**Modulo per la presentazione delle osservazioni per i piani/programmi/progetti sottoposti a procedimenti di valutazione ambientale di competenza statale**

ID: Codice procedura (ID\_VIP/ID\_MATTM):10844

Impianto per la produzione di energia elettrica da fonte eolica, costituito da 6 aerogeneratori della potenza complessiva di 37,2 MW, un sistema di accumulo da 25 MW e relative opere connesse in località "Rempillo" nel comune di Pitigliano (GR).

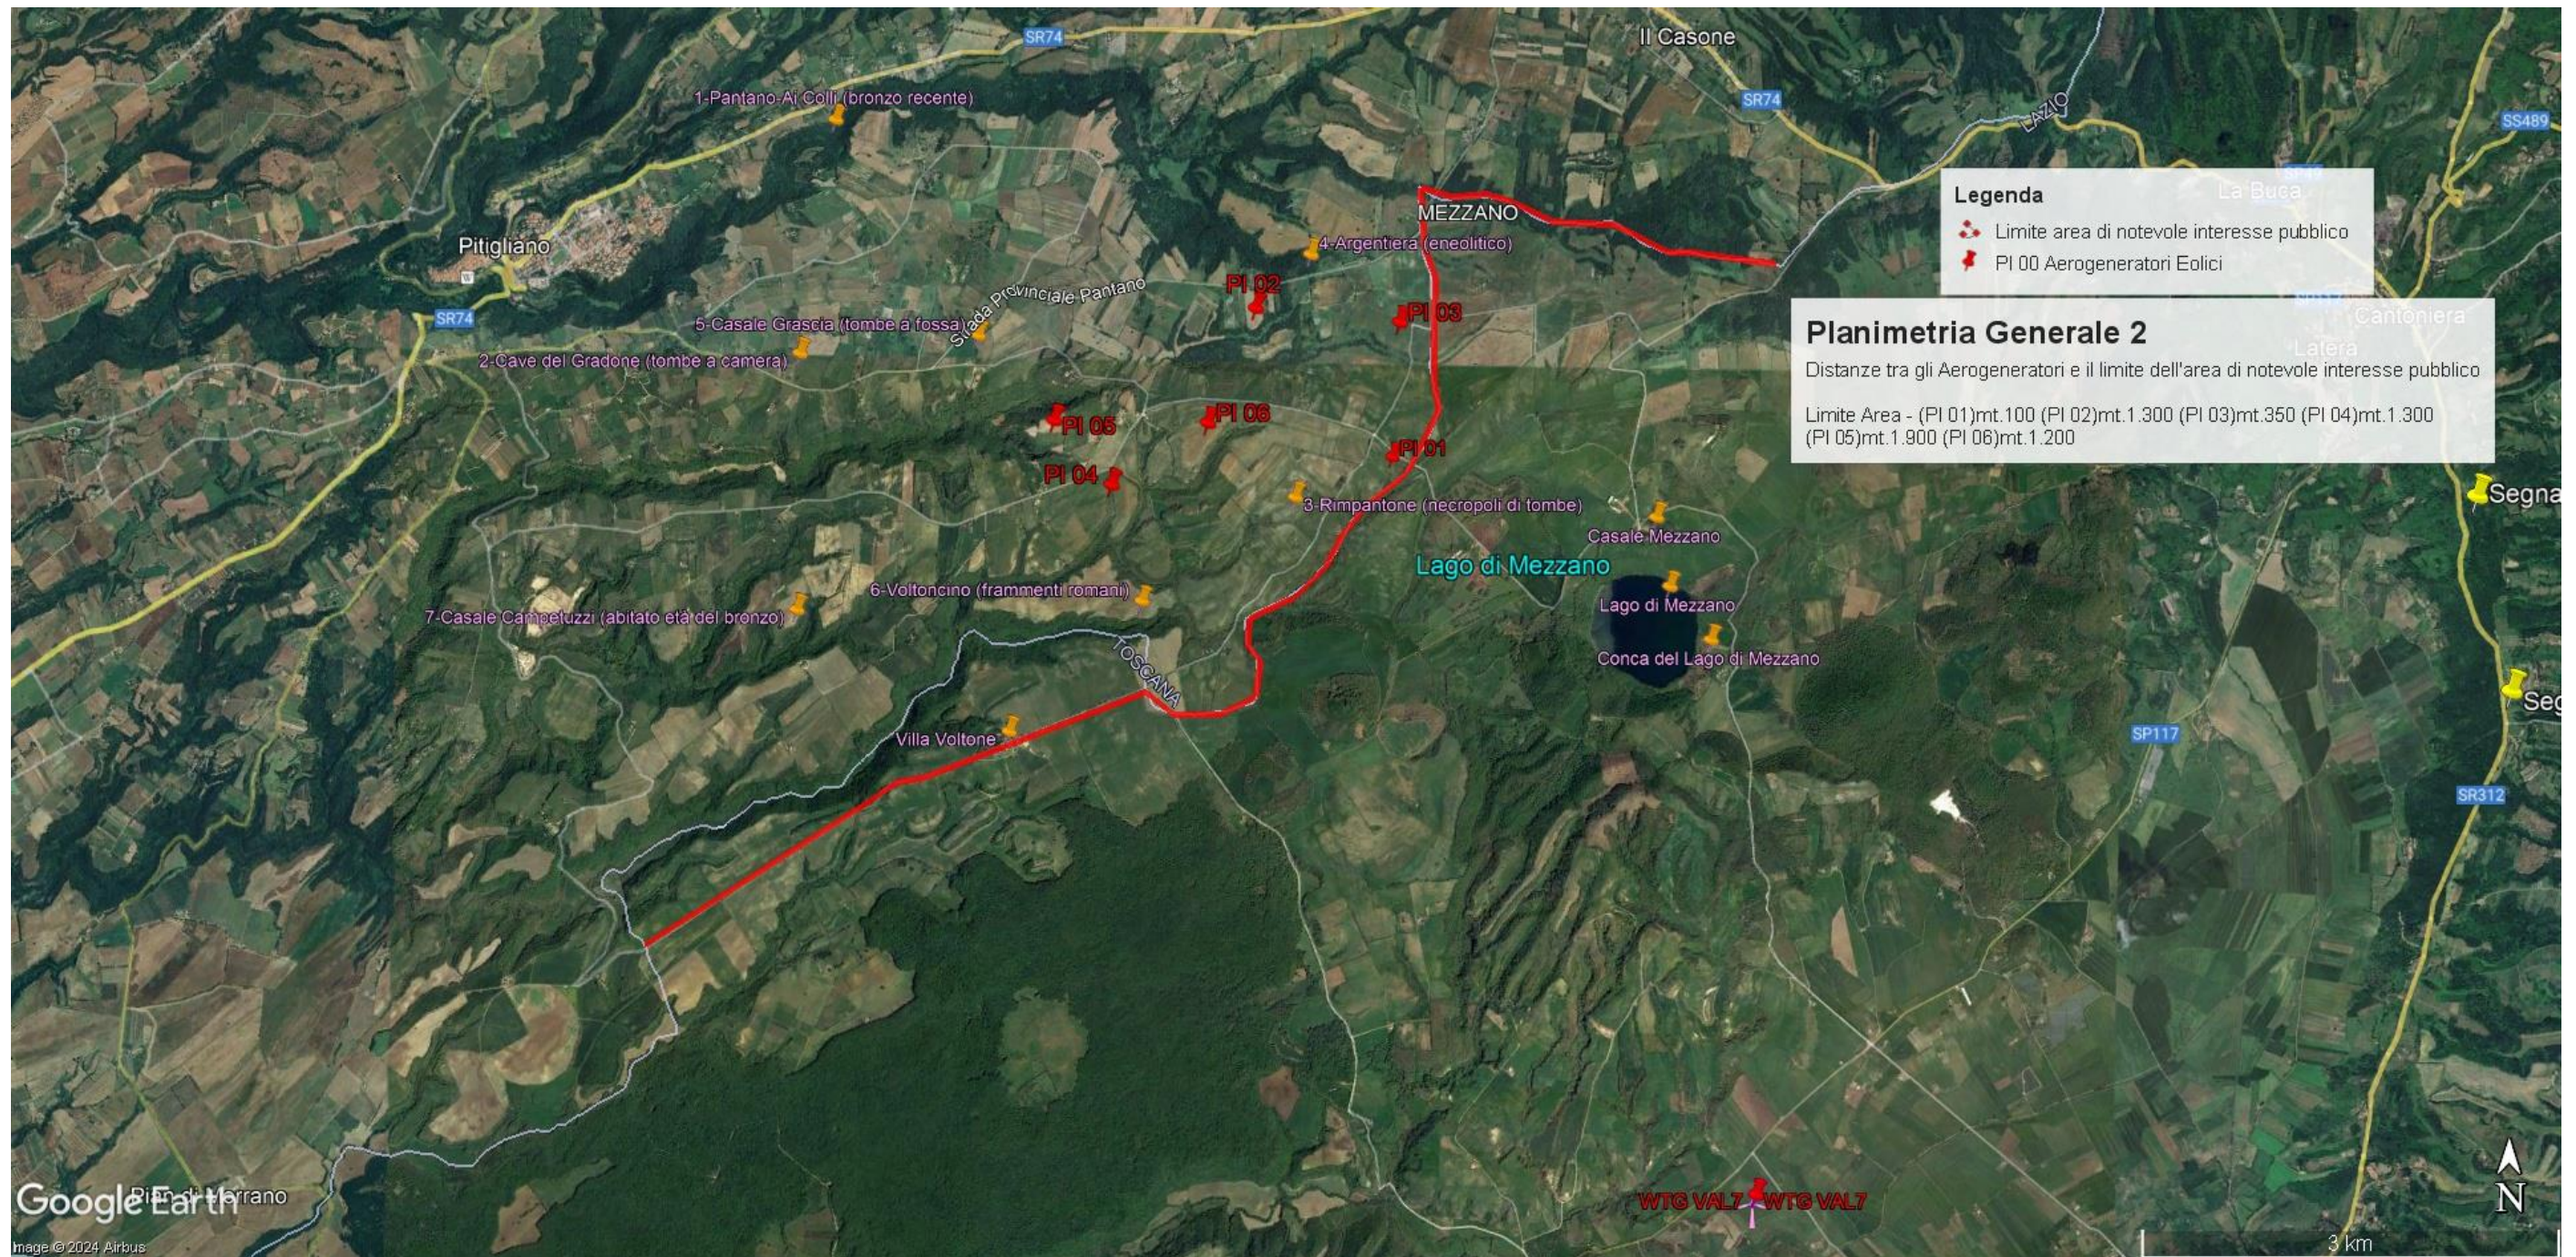
**OSSERVAZIONE N. 1 : AREA dell'IMPIANTO EOLICO NON IDONEA ai sensi dell'art. 20 com. 8 lettera c quater del Decreto Legislativo n. 199/2021 e ss.mm.ii.**

In sintesi, visti l'art. 20 comma 8 lettera c) quater del D.Lgs n 199/2021 e le Linee guida nazionali appena citate, considerato l'enorme impatto dell'impianto eolico industriale denominato "Rempillo" sulla zona paesaggistica di notevole interesse pubblico ben individuata nelle immagini n.1 e n. 2 e sui Beni Culturali evidenziati nell' immagine n. 3 dell'Allegato alle presenti Osservazioni, per la collocazione delle pale P04 e P05 direttamente all'interno del perimetro di un'area archeologica e per gli impatti anche sull'area intermedia e vasta dei pregiati territori laziali della Tuscia settentrionale e in particolare di quelli del pitiglianese ricco di emergenze agricole, naturalistiche, storiche e archeologiche del periodo etrusco ma non solo, si chiede che venga negata l'autorizzazione all' insediamento dell'impianto eolico denominato "Rempillo".

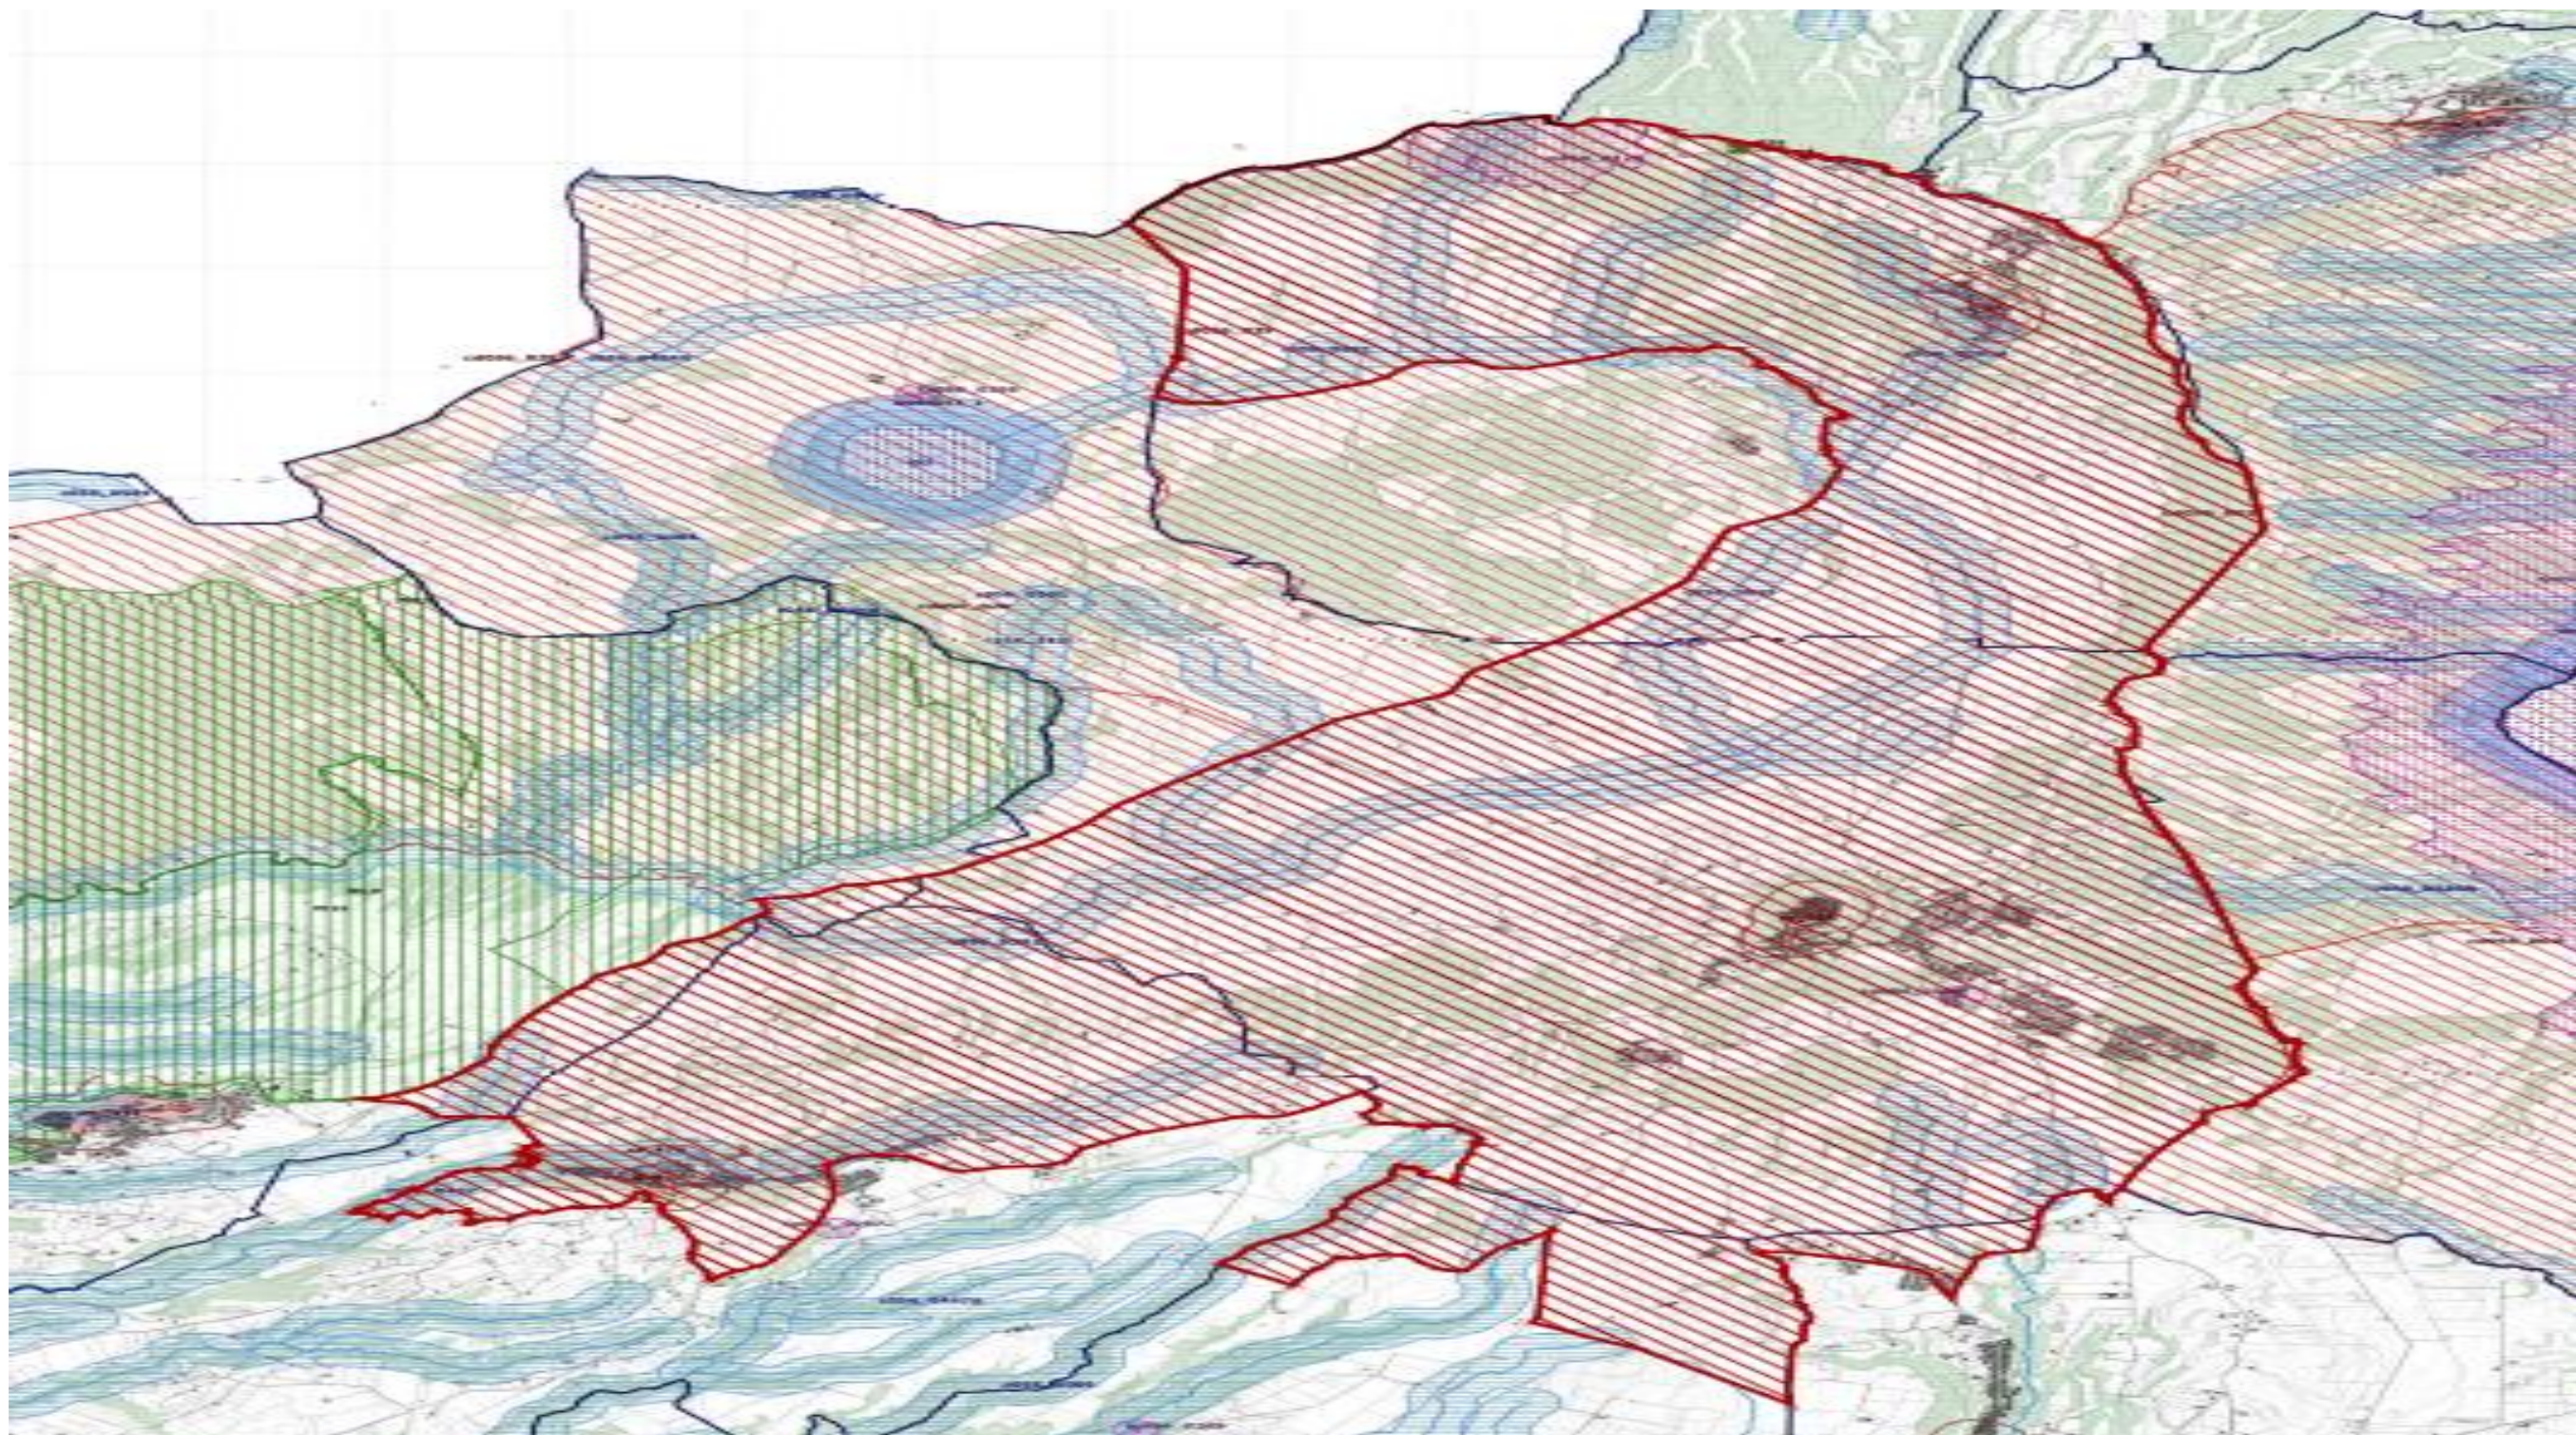
Tornando alla questione di legittimità, alla luce del combinato disposto dal "vincolo sul patrimonio paesaggistico (artt. 136 e ss. e 142 del decreto legislativo n. 42/2004 e ss.mm.ii.) e sui beni culturali" (artt. 10 e ss. del decreto legislativo n. 42/2004 e ss.mm.ii.) e dal comma 8 lettera c-quarter del D.Lgs 191/2021 e ss.mm.ii si evince che, ad oggi, le aree in cui sono previsti gli insediamenti dei sei aerogeneratori dell'impianto eolico denominato "Rempillo" non sono idonee perché ricadono tutte all'interno della fascia di rispetto dei **beni paesaggistici di notevole interesse pubblico denominati "Conca del Lago di Mezzano e territorio circostante" (D.M. 22.05.1976)** comprendente anche il **vincolo "Selva del Lamone" (D.M. 22.05.1984)** tutelati **dall'art. 136 del Codice del Beni Culturali e del Paesaggio** e in particolare un aerogeneratore ( P01) è a 100 metri dal primo vincolo citato e gli altri cinque compresi in una distanza massima tra 1 km e 2 km ( vedi immagine n. 1 dell'ALLEGATO). Nella fascia di rispetto dei 3 km anche la porzione di vincolo rappresentato dalla Selva del Lamone che gode di altre importanti tutele in quanto Riserva Naturale regionale (L. 394/91 e L.R. 29/97), Zona di Protezione speciale (ZPS) insieme ai Monti di Castro collegati tra loro da una Zona di Conservazione Speciale (ZSC), il sistema fluviale Fiume Fiora-Olpeta. La Selva del Lamone oltre il vincolo paesaggistico di notevole interesse pubblico che la rende area non idonea all'installazione degli impianti FER anche nelle sue fasce di rispetto dei 3 km, gode di un'altra tutela che ne rivela l'importanza di area di importanza internazionale per l'avifauna IBA (012) che viene collegata all'altra IBA (099) Lago di Bolsena attraverso la ZPS Caldera di Latera e la ZSC Lago di Mezzano che insieme sono compresi nel vincolo paesaggistico " Conca Lago di Mezzano..." e verranno uniti dal nuovo vincolo paesaggistico "Ambito paesaggistico, geologico e geomorfologico

*dell'orlo della caldera di Latera e delle sue pendici interessate dai centri eruttivi periferici*" ( si veda a riguardo la proposta pubblicata sul sito del MIC in data 09/08/2023 e l'immagine n. 2 dell' ALLEGATO) all'area di notevole interesse pubblico " Conca del lago di Bolsena" (D.M. 24.10.1960). Praticamente una vasta zona che per interesse paesaggistico e naturalistico oltre che storico, archeologico e identitario rappresenta un unicum nel panorama nazionale.
